Comisión de Veedurías de Curadurías de Bogotá**ACTA No. 01-2025****SESIÓN ORDINARIA****FECHA:** 31 de enero del año 2025**HORA:** 08:00 a.m. hasta las 9:30 a.m.**LUGAR:** Secretaría Distrital de Hábitat conexión virtual TEAMS**INTEGRANTES DE LA INSTANCIA:**

3.1. CASO No. 2336.

INTERESADO:	Richard A Cárdenas Mendoza
RADICADO SDHT:	1-2024-29049 del 05 de agosto de 2024.
CURADOR:	Arq. German Moreno Galindo
TIPO DE TRÁMITE:	Reconocimiento y Licencia de Construcción en la modalidad de Reforzamiento de estructuras
RADICADO:	11001-2-23-2613 29 de diciembre de 2023
No LICENCIA:	11001-2-24-2372 10 de julio de 2024, Ejecutoria 26 de diciembre de 2024
PROYECTO:	EL NOGAL
USO:	Comercio y Servicios
UBICACIÓN DEL PREDIO:	CALLE 84 A # 8 - 75
URBANIZACIÓN O BARRIO:	El Retiro
CHIP:	AAA0097LSKC
NORMA APLICADA:	Decreto 555 de 2021, Ley 1848 de 2017, Decreto Distrital 506 de 2023.
UPL:	No. 23, Chapinero

Plano de Localización de sondeos LC 11001-2-24-2372

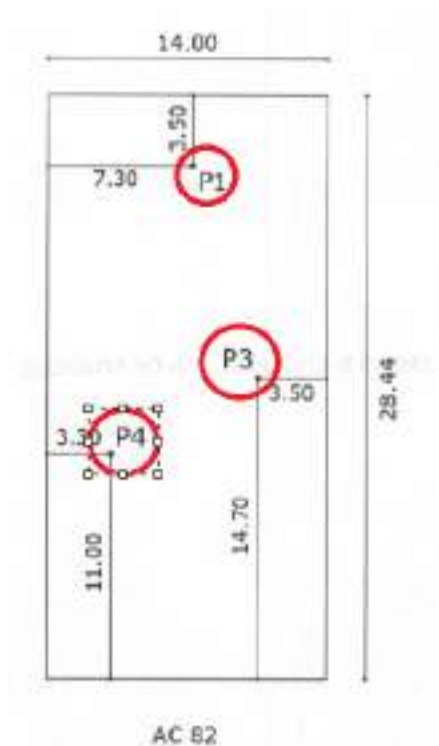
En el Estudio de Suelos, se evidencia la realización de un total de **(3) sondeos** distribuidos a lo largo del terreno los cuales alcanzaron una profundidad de Z=-6.0m **Se CUMPLE con lo dispuesto en el Capítulo 3 del Título H de la NSR 10.**

Plano de Localización de sondeos LC 11001-5-24-1539

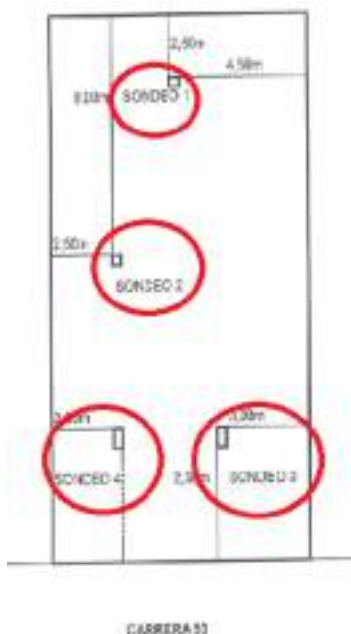
En el Estudio de Suelos, se evidencia la realización de un total de (4) **sondeos** distribuidos a lo largo del terreno los cuales alcanzaron una profundidad de Z=-15m **Se CUMPLE con lo dispuesto en el Capítulo 3 del Título H de la NSR 10.**

Análisis de Diseño LC 11001-5-24-1539

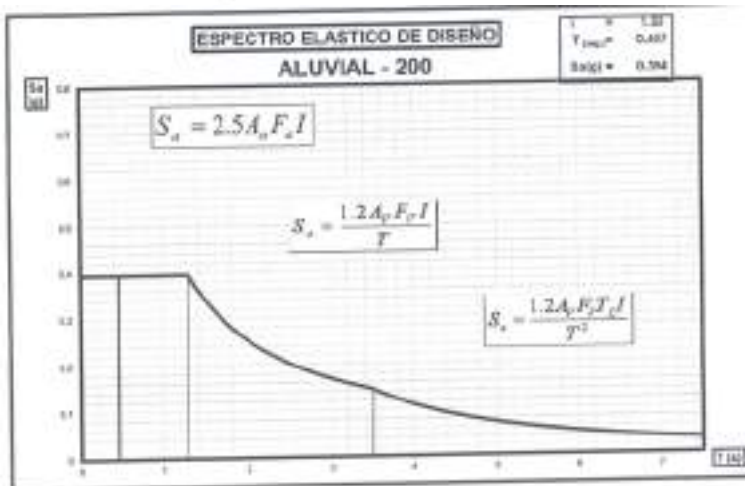
- **DISEÑO SÍSMICO:** La memoria describe los coeficientes espectrales de diseño, proyecta los coeficientes de amplificación, Aceleración pico efectiva, el coeficiente de importancia $I = 1.0$ con un grupo de uso 1. **CUMPLE TITULO B NSR 10.**

✓ Grado De Disipación De Energía: Moderada (D.M.O).	
Coeficiente de disipación de energía básico:	$R_s = 5.0$
Irregularidad en planta:	1.00
Irregularidad en altura:	1.00
Ausencia de redundancia:	0.75
Coeficiente de sobre resistencia	
(revisión cortante en columnas):	$\Omega = 3.0$
Coeficiente de disipación de energía:	3.75
